Câmara Municipal de Lisboa

Processo: e-LOT/2020/2

Local: Azinhaga do Ramalho | Rua Joao Hogan
Freguesia: São Domingos de Benfica

Assunto: Consulta a Entidades (e-CSEN/2022/2166) - loteamento

Planta de cadastro das infraestruturas da rede aérea.

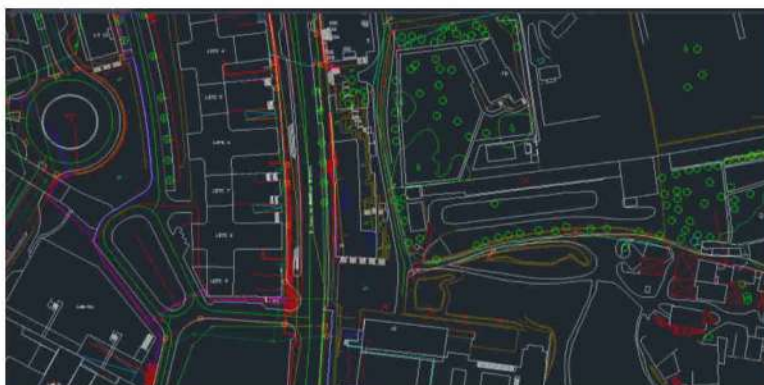
2.1 - Mediante da consulta efetuadas aos cadastros disponíveis das infraestruturas de subsolo, podemos informar que no lado nascente, da Rua João Hogan existem no subsolo cabos da rede elétrica de baixa tensão e ainda existe à superfície apoios (postes de madeira) e cabos de telecomunicações da rede aérea.

Na Azinhaga do Ramalho até à Quinta do Furão existe apoios (postes de betão), cabos elétricos da rede aérea e ainda apoios (postes de madeira) e cabos de telecomunicações da rede aérea.

No traçado de telecomunicações em apreciação deve incluir a construção de infraestruturas – tubos e caixas - para a retirada dos cabos de telecomunicações da rede área;

Imagem 1

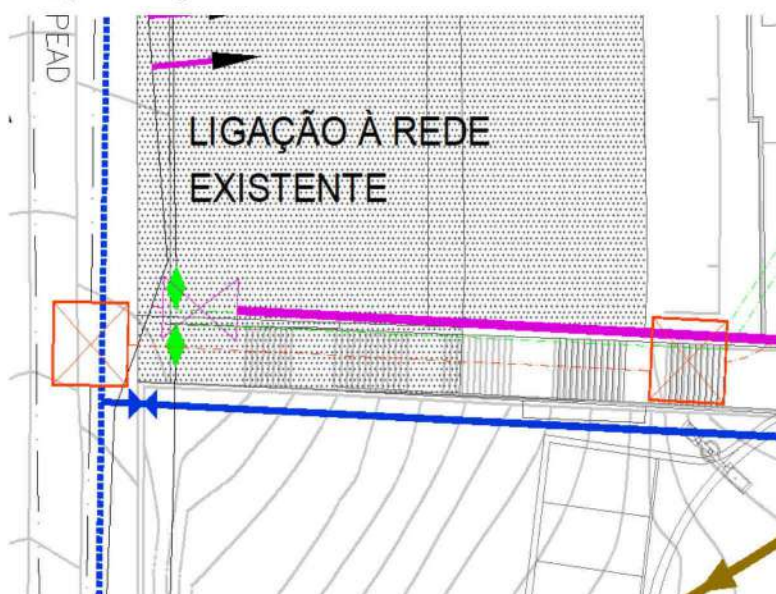
A caixa de vista prevista a executar nas escadas de acesso à Rua João Hogan, encontra-se implanta na zona dos degraus (imagem 1).

Situação a corrigir.
